监理工程师通知单

工程名称：京能上海天马物流园3MW分布式光伏项目

编号：JNSH-ZHJL-ZLTZD-003

事由：关于组件压块问题事宜

附图2张：

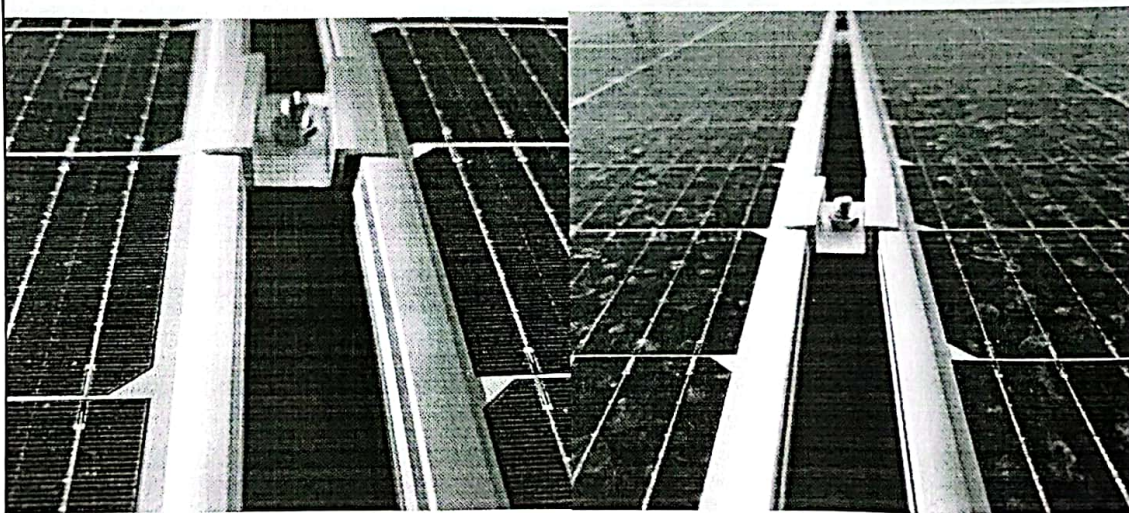
1、3#屋面组件安装时，部分压块没有与组件边框紧贴在一起，缝隙较大，存在质量安全隐患，望你单位高度重视（需整改）；

现要求你方对以上问题引起重视，否则造成的一切后果将由你方承担，并于48小时之内整改完成，并且书面回复。
